Aufstellungsverfahren des Braunkohlenplans Garzweiler II für das aufgrund des vereinbarten Kohleausstiegs geänderte Tagebauvorhaben Garzweiler II einschließlich der im Bereich Frimmersdorf erfolgten Anpassungen

Stellungnahme der anerkannten Naturschutzverbände

Abbildung 1: Lage des Restloches im ehem. Tagebauegebiet.

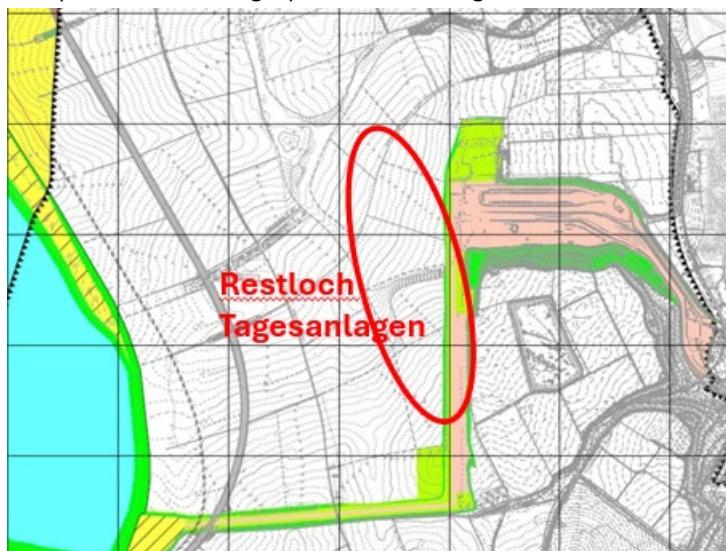
Trotz unseres Vorschlags zum Hochwasserschutz für Grevenbroich im Rahmen der Biotopverbundplanung (Torf-Initial) wurde der Bereich des Restloches (siehe Abbildung 1) nicht einbezogen.

Während laut „Ziel 1 Massendisposition“ (Ordner0/Seite65) die Einbeziehung des Braunkohleplanes Frimmersdorf in diese Braunkohleplanänderung genutzt wird, um die Verfüllung des Restloches mit zeitlicher Anpassung zu begründen, und die Einbeziehung der Tagesanlagen sowie des Braunkohlebunkers für ein neues Gewerbegebiet genutzt wird, wird der Bereich des Restloches für die Ausweisung eines Retentionsraumes für die Erft und für das rekultivierte Einzugsgebiet des Elsbaches nicht in die Änderungsfläche einbezogen.

Wir fordern daher eine Anpassung des Braunkohlenplanes mit textlicher Zielfestsetzung als Retentionsraum im überregionalen Interesse.

Abbildung 4: Fläche BV-010.

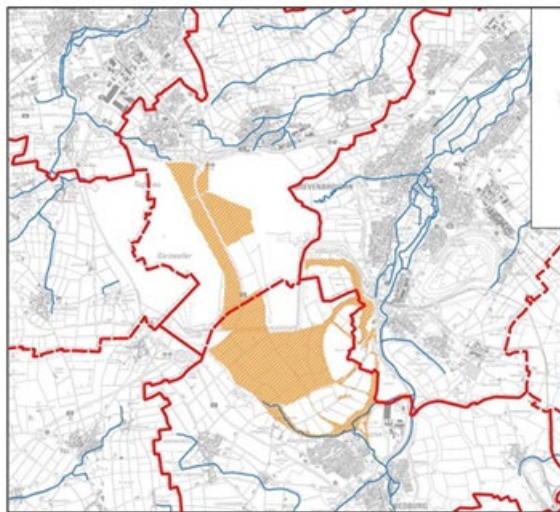
Das östliche Seeufer soll aufgrund von Lössmangel auf einer Fläche von 120 ha etwa 10-15 m tiefer gelegt werden und eine nur 1 m starke Lössauflage erhalten. Dieser Bereich ist als ökologischer Vorrangbereich für die Gewässerfläche und den Uferbereich planerisch ausgewiesen. Laut Braunkohlenplan soll die Konkretisierungsplanung durch die „Landfolge Garzweiler“ (Ordner 0 / Seite 177) erfolgen. Der Zweckverband ist für eine solche Aufgabe nicht ausreichend legitimiert und hat keine ausreichende Fachexpertise. Aus diesem Grund fordern wir auf dieser Fläche auf den Verzicht von Lössauftrag und die Ausweisung eines mageren Forstkieses, auf dem sich auf der späteren Höhe des Seewasserspiegels extensives Grünland für den Artenschutz (Wiesenbrüterschutz) mit angrenzenden breiten Schilfzonen im Uferbereich entwickeln kann. Die Fläche sollte in der Höhe reliefiert werden, um unterschiedliche Feuchtegrade des Grünlandes und damit unterschiedliche Lebensräume für Wiesenbrüter abzubilden. Durch Schaffung abflussloser Mulden kann dieses Gelände auch unabhängig von der Seewasserhöhe kurz nach Herstellung diese ökologische Funktion übernehmen. Der Geländeübergang ist zugunsten von Steilwandbrütern und Solitärbiene zumindest abschnittsweise in Steilwände zu gestalten. Dies entspricht auch dem Text des Braunkohleplanes: „Die Realisierung von ausreichend groß dimensionierten ökologischen Flachwasserzonen und weiteren ökologischen Bereichen im Uferbereich ist vorzusehen“ (Ordner 0 / Seite 181).

Die Ausweisung als ökologische Vorrangfläche wird konterkariert durch die Flächenbereitstellung für eine nutzungsintensive Freizeitfläche, die auch als Lärmquelle dem Artenschutz entgegensteht. Aus Gründen des Artenschutzes ist für das östliche Seeufer eine durchgehende ökologische Vorrangfläche zu schaffen. Dies gilt auch für den südlichen Bereich, der im Regionalplan Köln als Bereich für den Schutz der Landschaft ausgewiesen ist, planerisch aber als Freizeitbereich entwickelt werden soll (siehe Biotopverbundplanung Fläche BV-010 (siehe Abbildung 4)).

Abbildung 5: Zwischennutzung aus dem Braunkohleplan Garzweiler mit Potentialflächen für erneuerbare Energien (Solar) in nordexponierter Position.

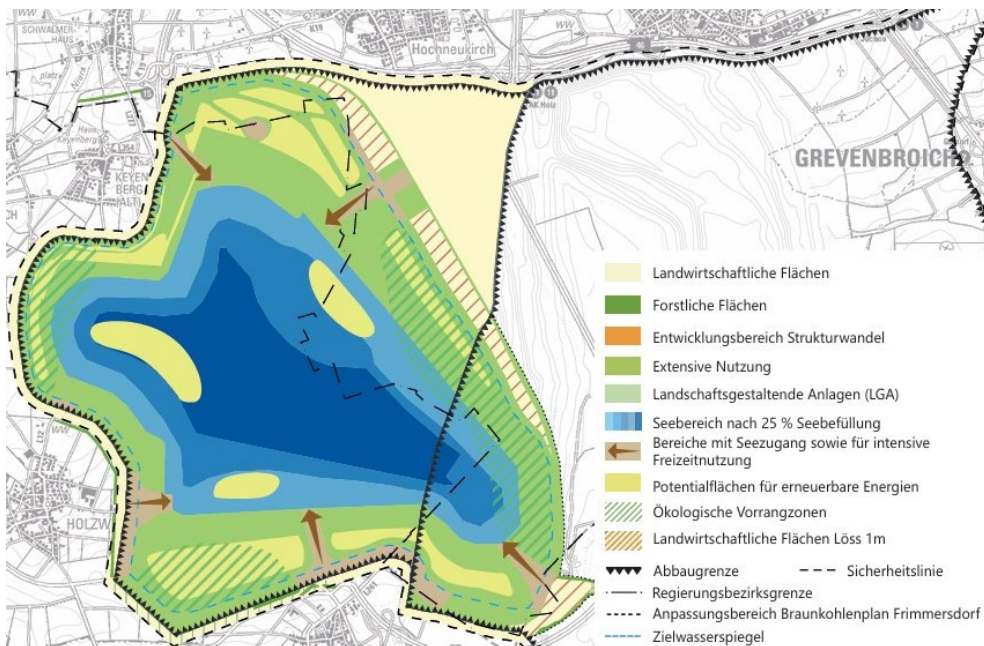
Das Zwischennutzungskonzept laut Braunkohlenplan beinhaltet Darstellungen für den See-Zugang, die Nutzung durch Fotovoltaikanlagen (auch in nordexponierter Position) und Flächen für landwirtschaftliche Nutzung, übrigens auch innerhalb der dargestellten ökologischen Vorrangflächen (siehe Abbildung 5).

Damit stellt das Zwischennutzungskonzept ein „artenschutzrechtliches Vergrümmungsmodell“ dar und nutzt die ökologischen Potentiale für „Natur-auf-Zeit-Flächen“ nicht.

Daher fordern wir entweder ein erweitertes Zwischennutzungskonzept oder ein ökologisches Zwischennutzungskonzept für den gesamten Böschungsbereich oberhalb und unterhalb der geplanten Seehöhe, insbesondere aber für die ausgewiesenen Bereiche mit Ziel „Ökologische Vorrangfläche“ über die Gesamthöhe der Seeböschung.
